福島第一原子力発電所 特定原子力施設に係る実施計画変更比較表（Ⅱ.2.5 汚染水処理設備等）

G4北, G5エリア
タンク設置に伴う
変更

タンクエリア全体図

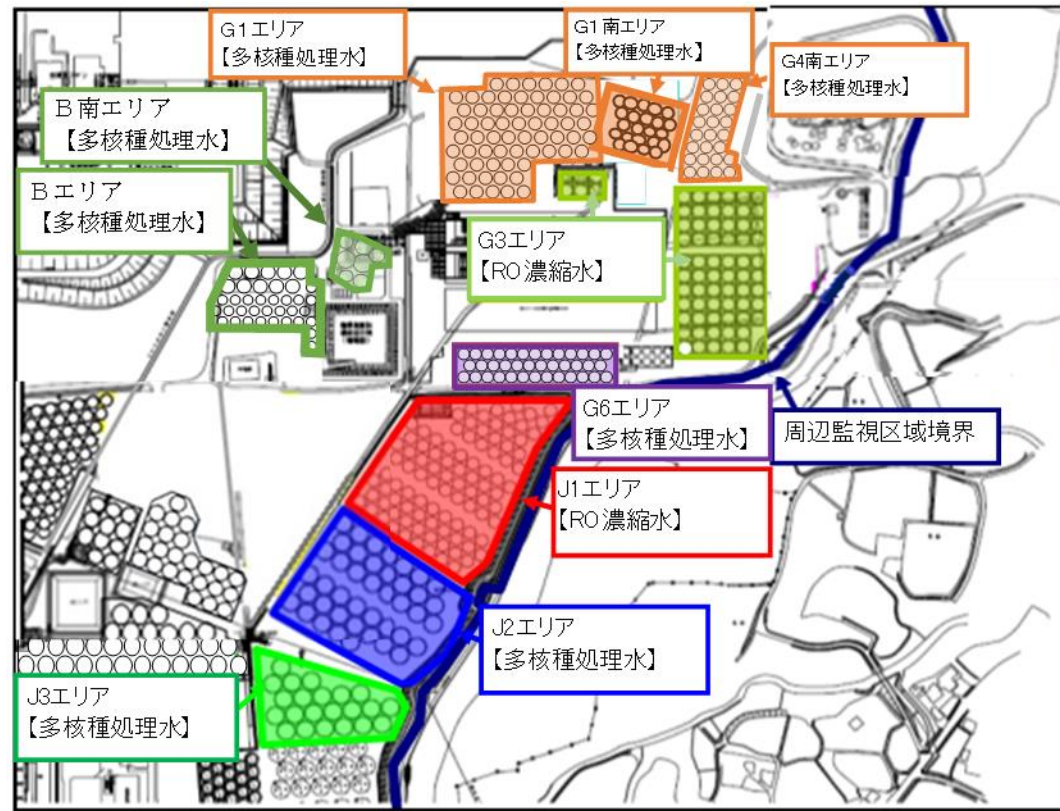
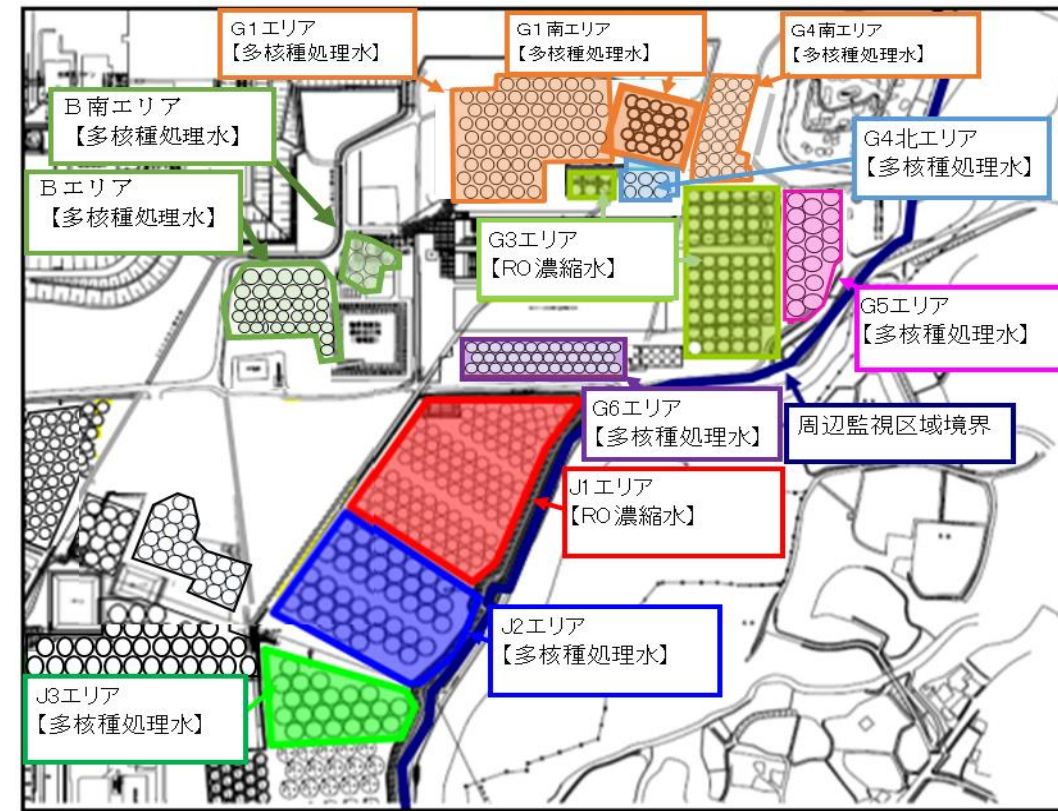
G4北, G5エリア
タンク設置に伴う変更

タンクエリア詳細図

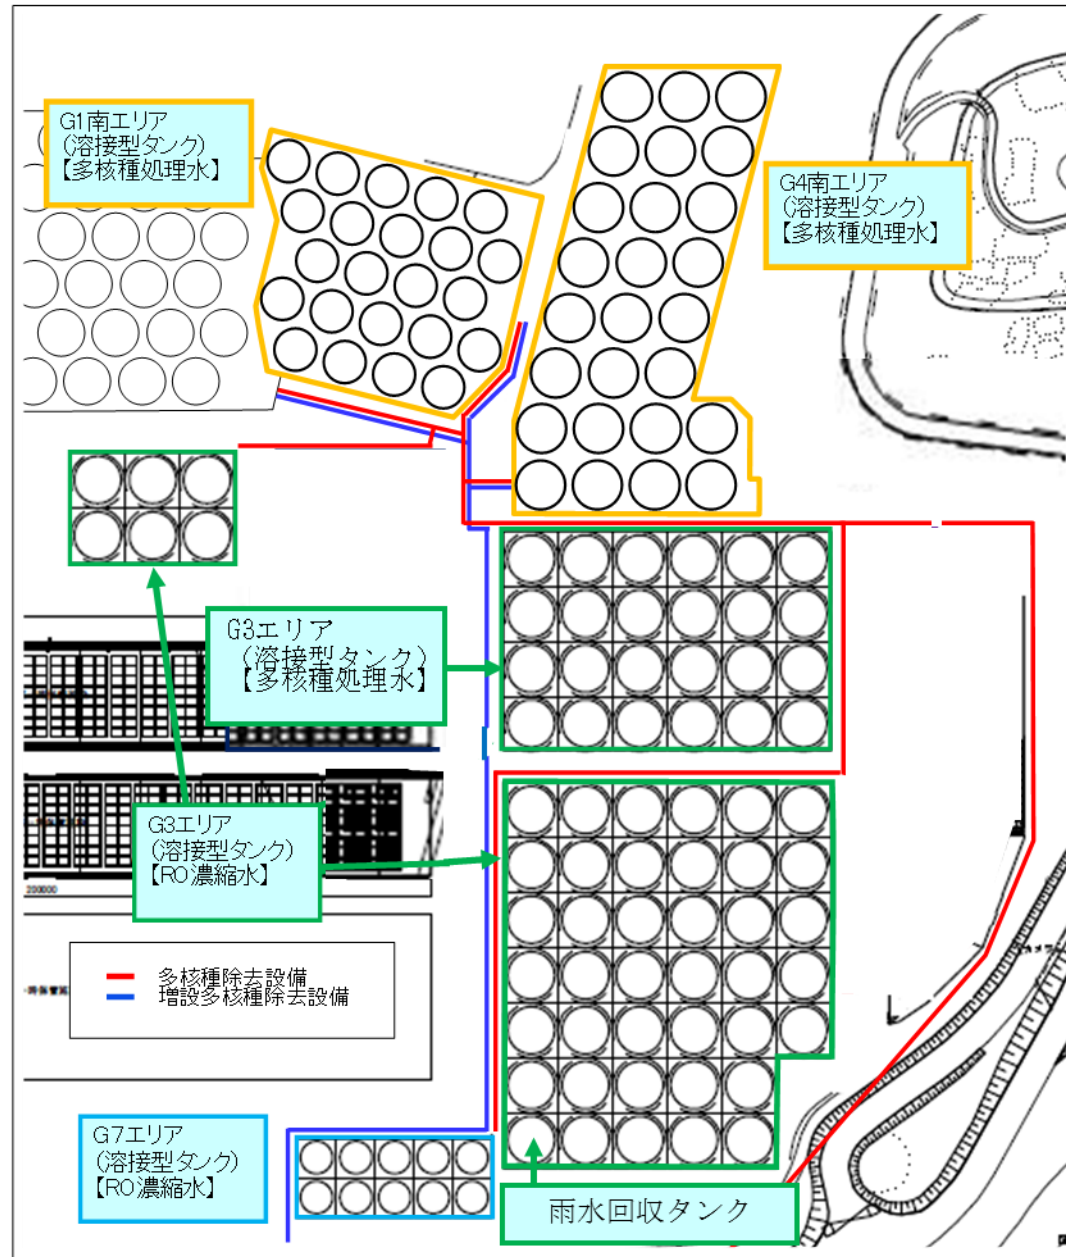
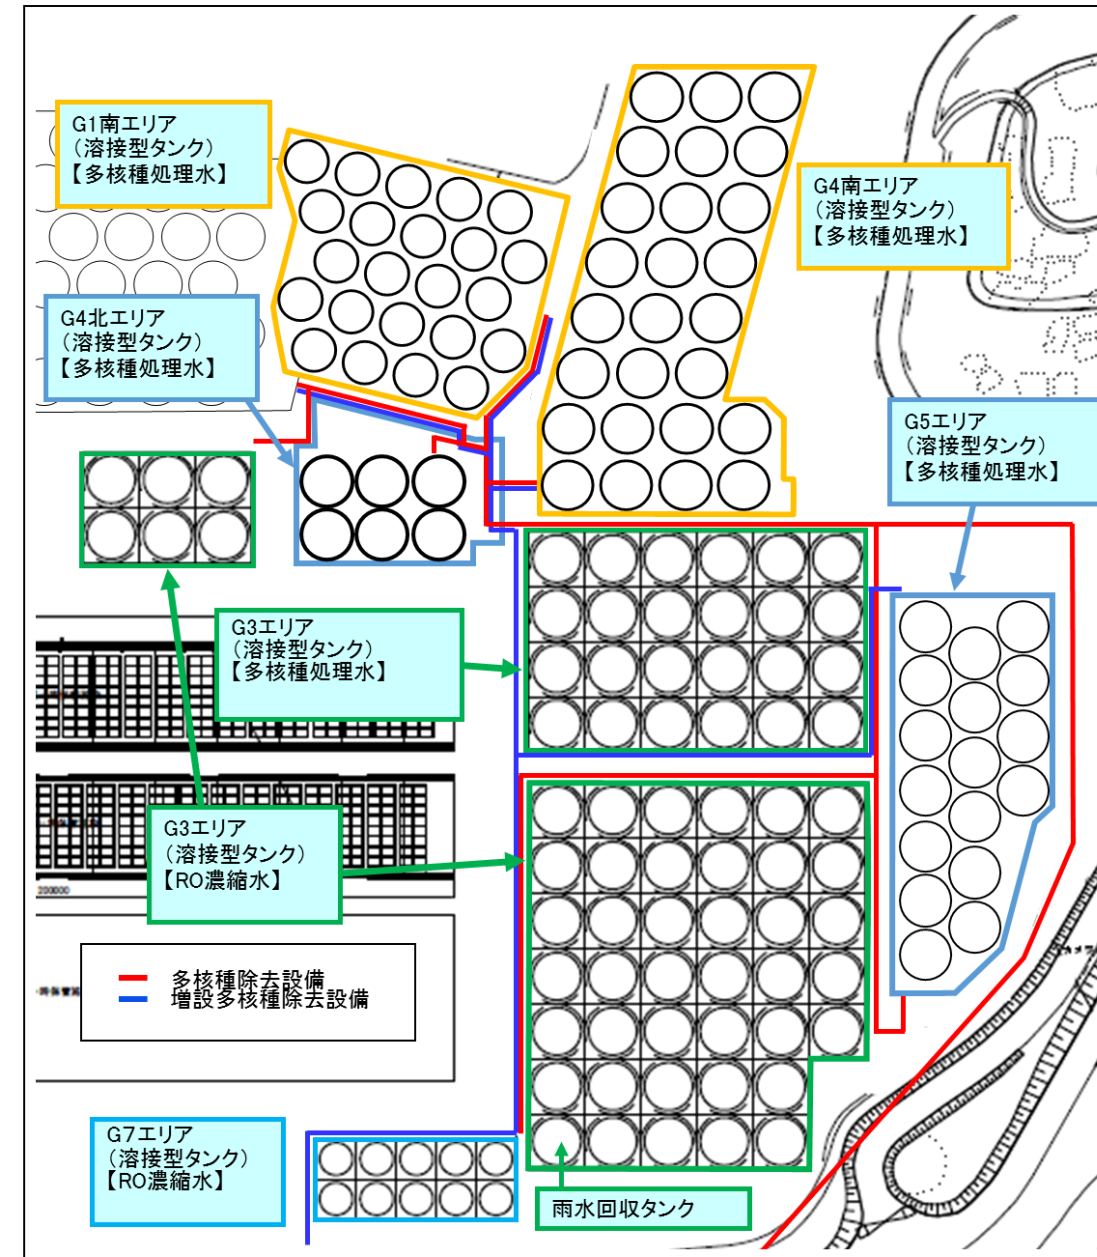
G4北, G5エリア
タンク設置に伴う変
更

移送配管系統図 (G1南, G6, G1, G4南, G4北, G5)

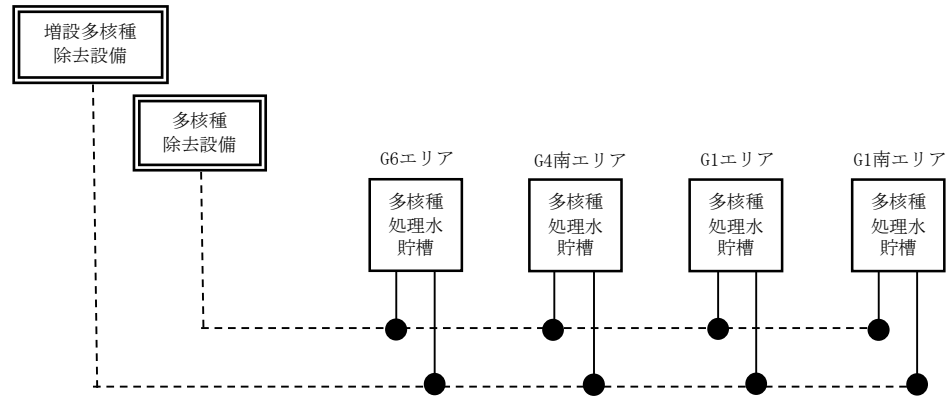
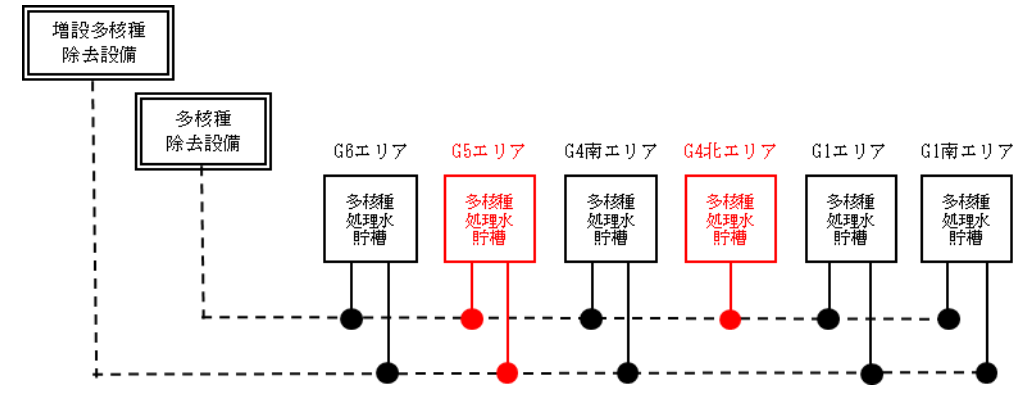
G4北, G5エリア
タンク設置に伴う変更及び記載追加

図-1 配管概略図 (15/18)

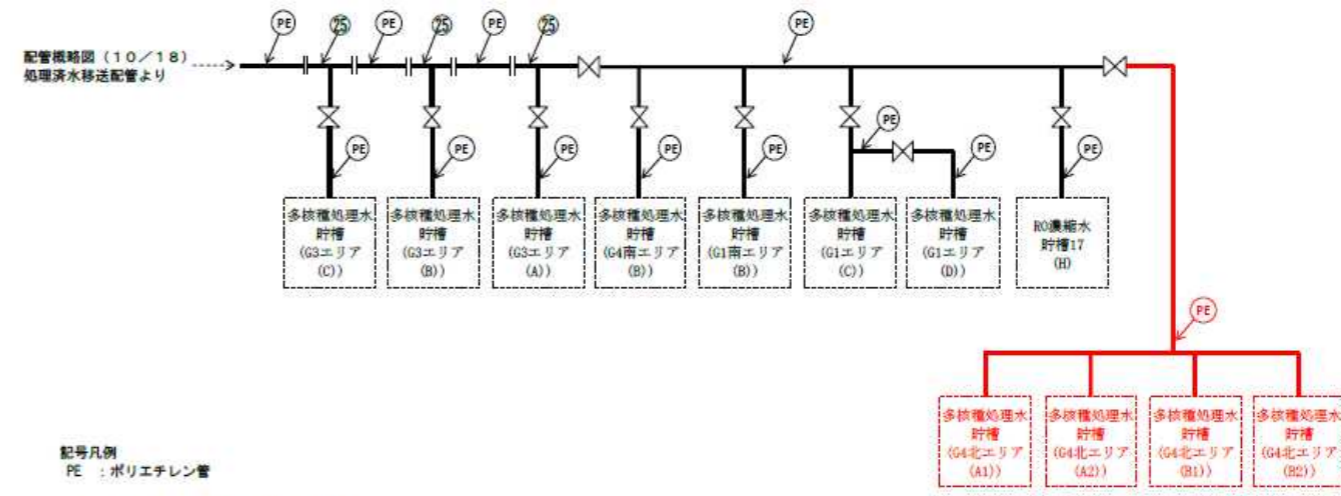
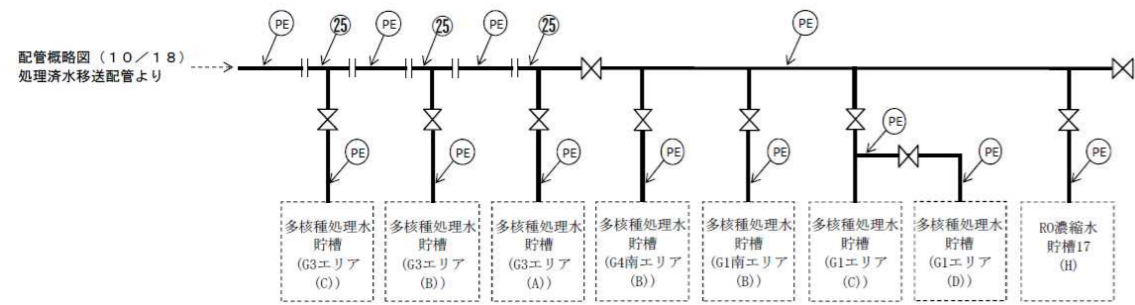
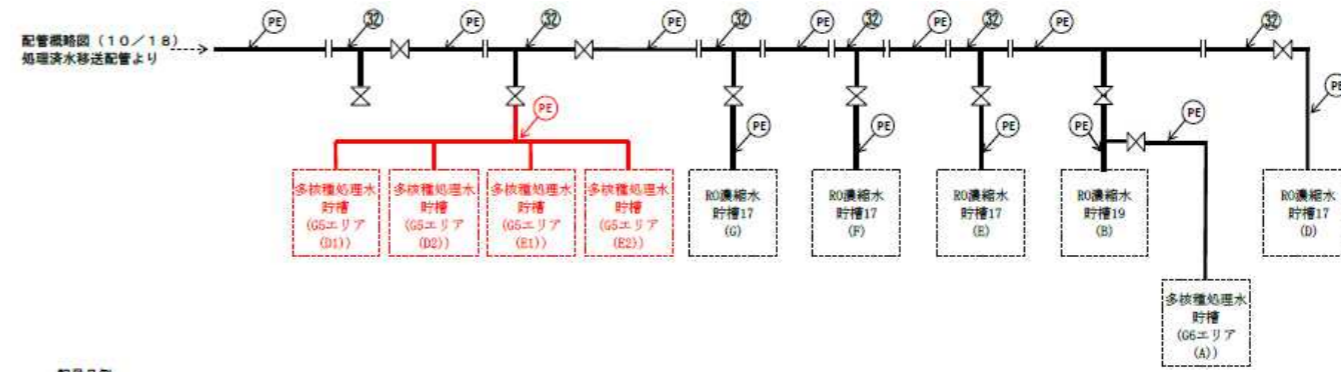
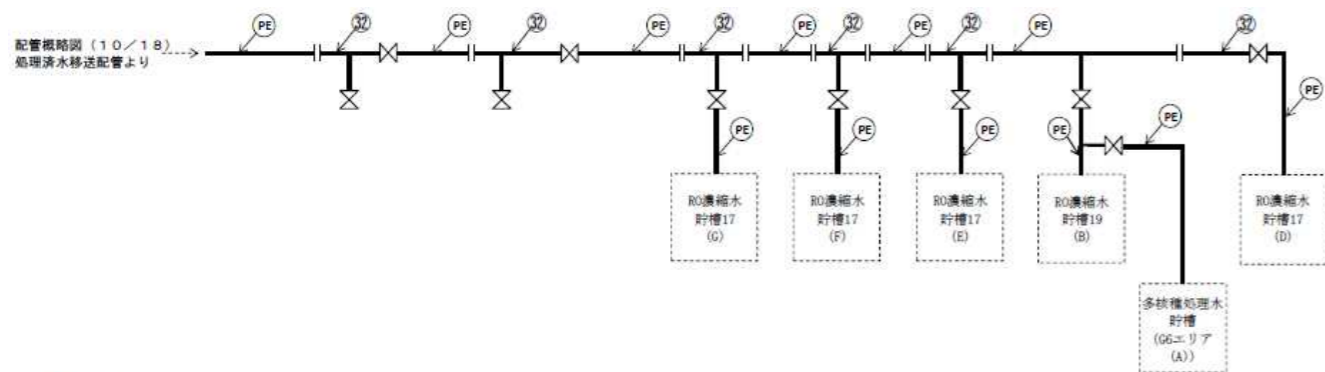
G4北エリアタンク設置に伴う変更

G5エリアタンク設置に伴う変更

図-4 配管概略図 (10/12)

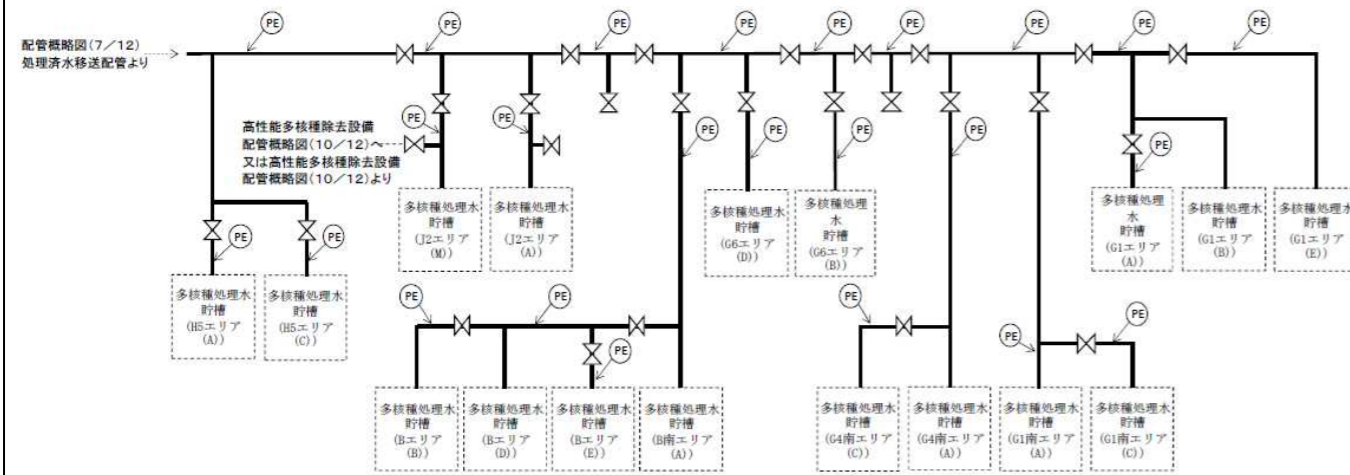
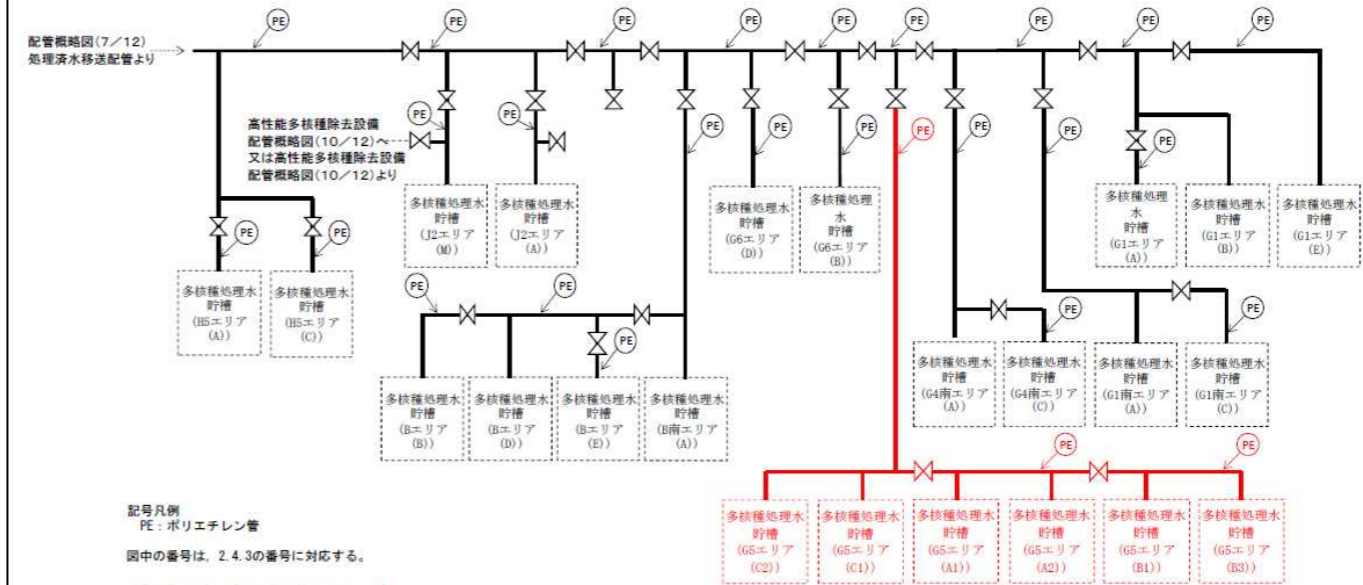
G5エリアタンク
設置に伴う変更
